현장의정활동관리카드

관리번호	연번	방문 일시	2016.05.18	장소	계곡~신덕간 국지도 확포장공사 현장
	문화건설안전위원회				
참여인원	10명		참석의원	이성일 위원장 등 5명	
			직원	전문위원 등 4명	
사업명	현장의정활동		총사업비		
소관	국장 김천환 (T. 280-3600)		도로공항공과장 은종남 (T. 280-3620)		
현장의정 활동배경	계곡~신덕간 국지도확포장 공사 현장 점검 등				
조치결과	개선 여부	개선시기	개선유보		
개선유보 미개선 사유

현장 의정활동 지적사항 처리계획

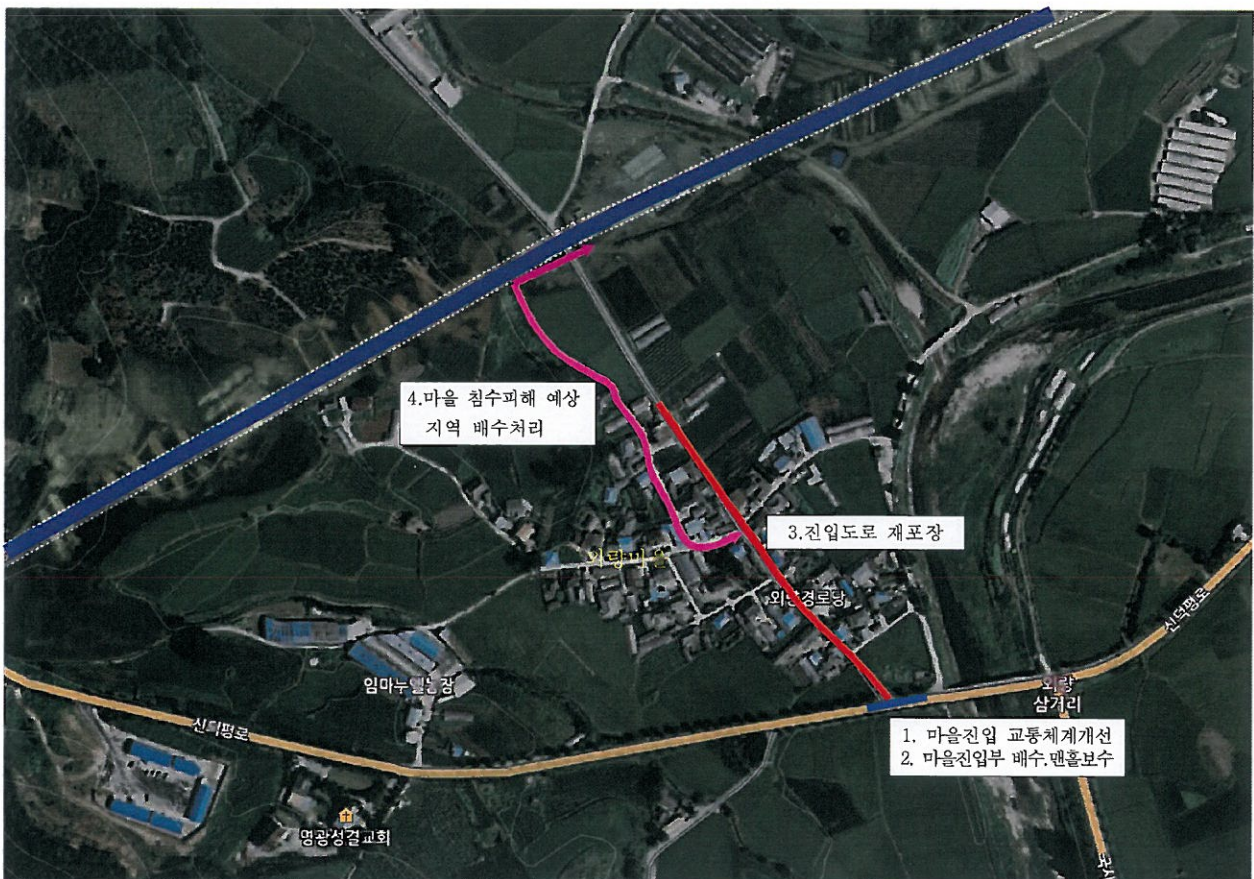
4. 외량마을 침수피해 예상지역 배수처리 요구

▶ 배수처리 요구한 용배수로는 신덕면 삼길저수지 남부간선수로로 한국농어촌 공사(전주.완주.임실지사) 소관 용배수임으로 한국농어촌공사와 협의하여 용배수로 개선사업이 조기 시행 될 수 있도록 건의 등 노력하겠음

▶ 금년 집중 호우시 주변 상황을 지켜보고 문제점이 있을시 검토하기로 이장님과 협의함
